# 监理通知单

工程名称：交口县水头镇光伏发电平价上网项目

编号：SXLJK-TZD-113

事由：关于电缆敷设相关事宜

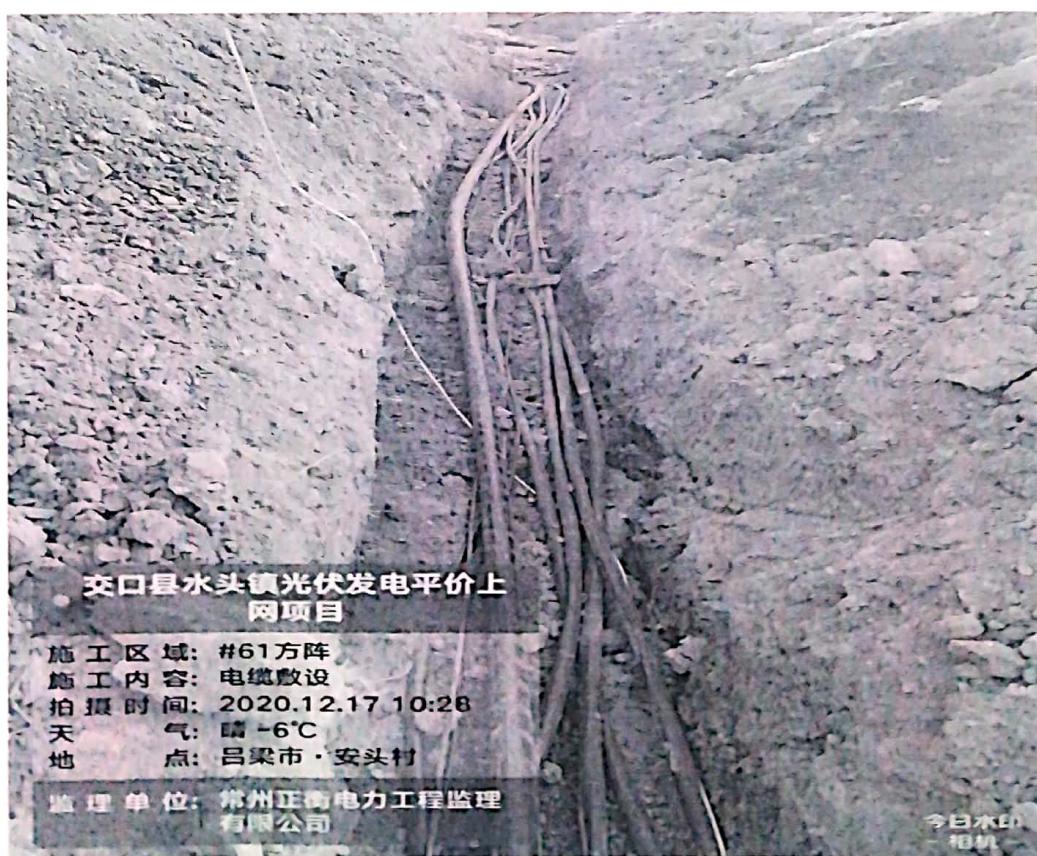
经我方监理现场巡视检查发现，你单位 61#方阵交流高压电缆与直流电缆同沟敷设，存在严重的安全隐患。现要求你单位立即进行整改，对敷设不规范的电缆进行重新挖沟敷设，严格按照图纸设计要求施工，整改完成后通知我方监理现场验收。

电缆敷设不符合要求
